Indre Hardanger Kraftlag AS

Folkedal kraftverk - opprusting og utvidelse

**Endringsmelding
til
Søknad om konsesjon av desember 2008**

Juli 2009

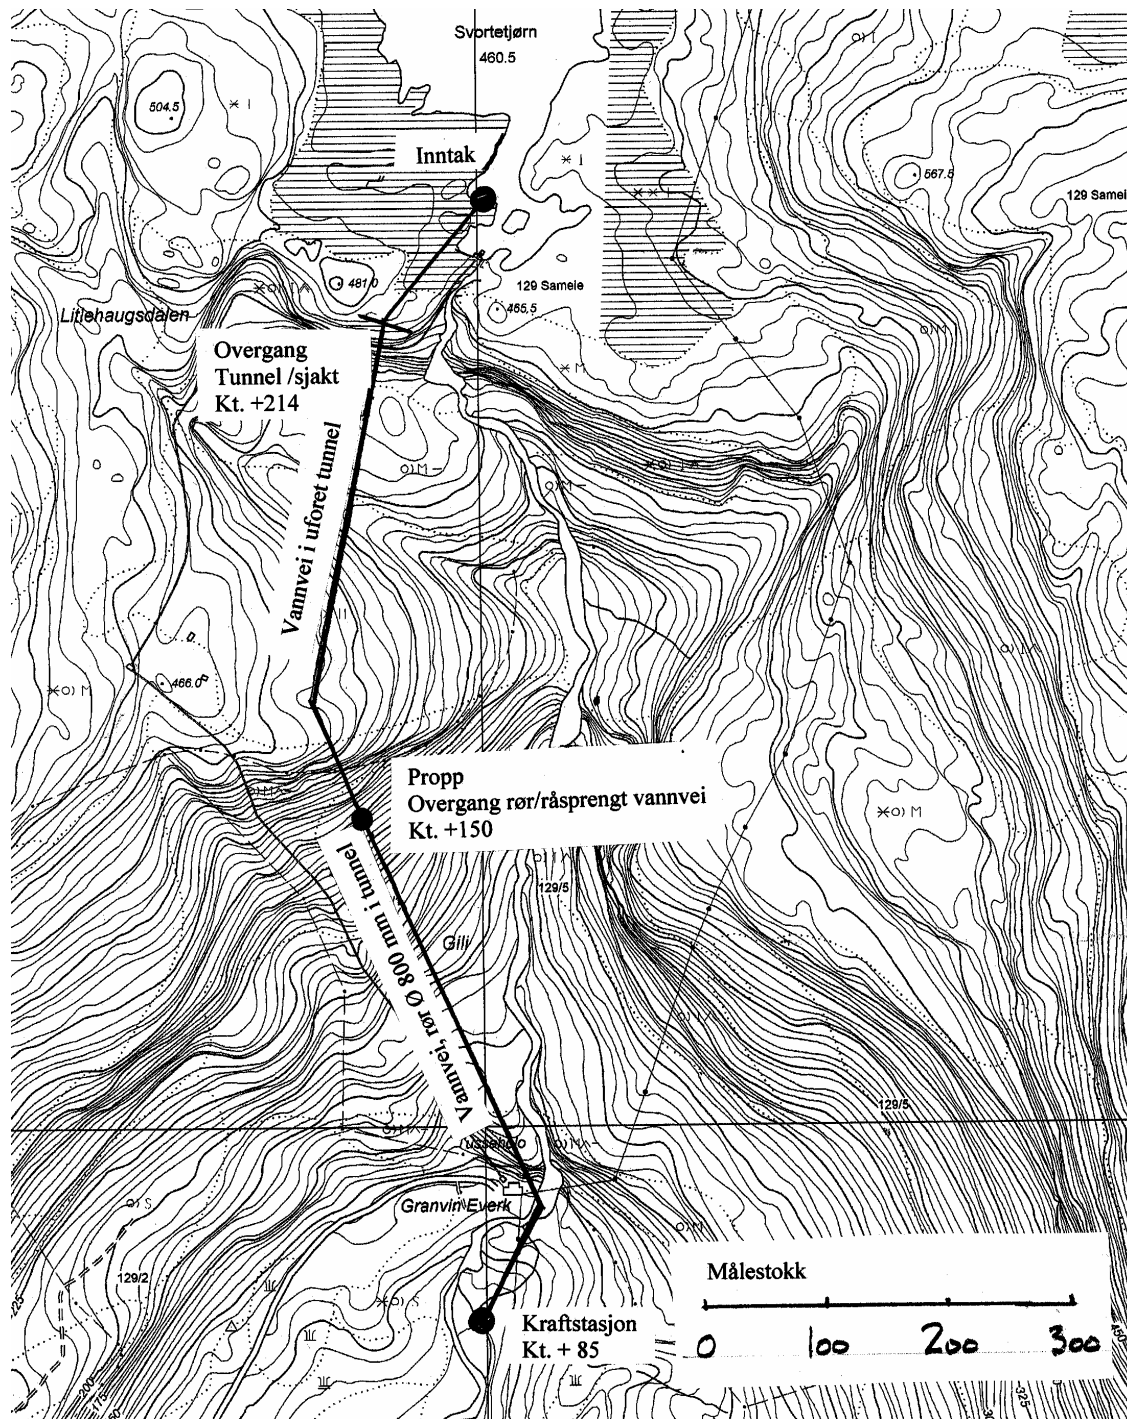
Grunna lite egne terreng for vegbygging er det planlagt endringar i trase for ny veg til Svortetjørn. Denne endringa er behandla i eige notat, jf. 9044-J-D001- Vegskildring 020709.doc

Figur: Skisse som viser alternativ vannvei

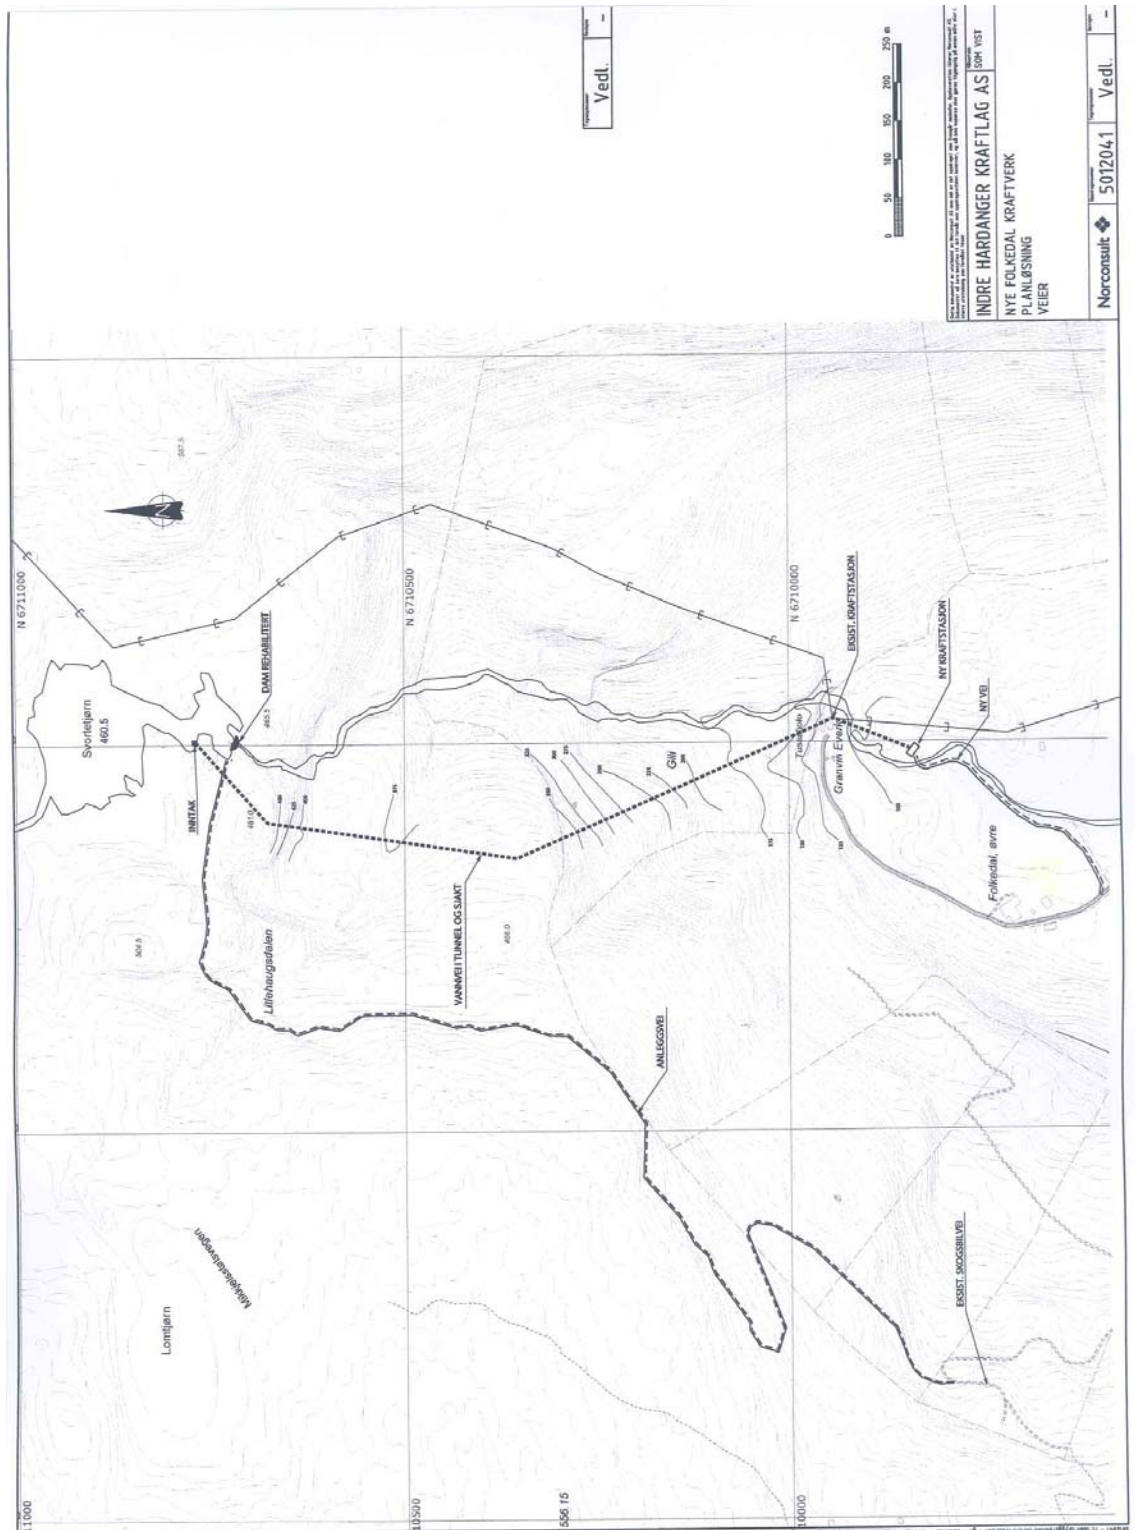
Mesteparten av vannveien forelåes det legges i tunnel. Primært foreslås tunnelen ført helt frem til kraftstasjonen. Det pågår for tiden grunnundersøkelser i området og det er på dette tidspunkt ikke helt klart om tunnelpåhugget kan legges slik at kraftstasjonen kan bygges inn i portalen til tunnelen. Alternativt må portalen legges noen titall meter ovenfor stasjonen og vannet ledes i rør i grøft fra portalen til stasjonen.

Selve tunneltraseen er skjøvet noe mot vest for å oppnå at en større del av vannveien kan utføres som vannvei i råsprengt tunnel. Beliggenheten av tunnelen vil ikke være synlig på overflaten. Kravet om bedre overdekning for å kunne føre vannet i uforet sjakt og tunnel har også gjort det naturlig å forskyve inntaket oppstrøms i forhold til dammen. Inntaket foreslås plassert ved odden ca 50 m oppstrøms dammen på vestsiden av Svortetjørn.

Figur: Skisse som viser alternativ vannvei og alternativ adkomstvei til kraftstasjon.

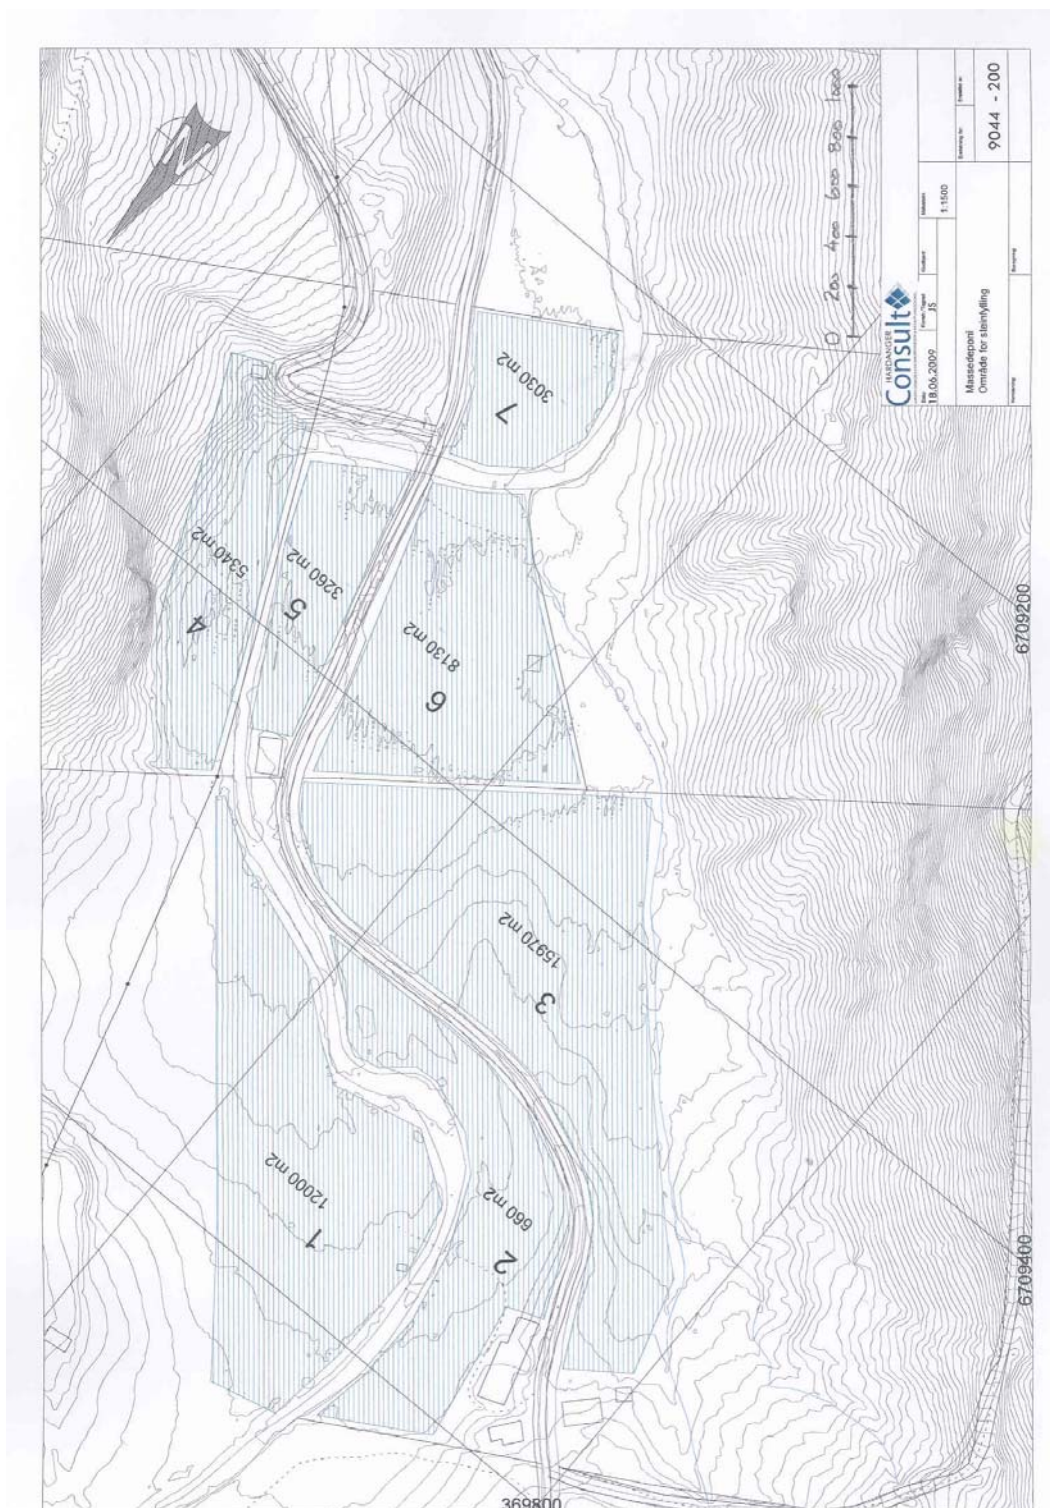
Vei til ny kraftstasjon legges langs traseen for en eksisterende grovplanert traktor vei som leder ned til elven og deretter oppover langs elven. Adkomstveien tar av fra eksisterende vei mellom de to gårdene Folkedal øvre. Primært er det antatt at ny kraftstasjon vil ligge på motsatt side av elven. Det blir da behov for en liten bro som forutsettes plassert tett opp til ny kraftstasjon.
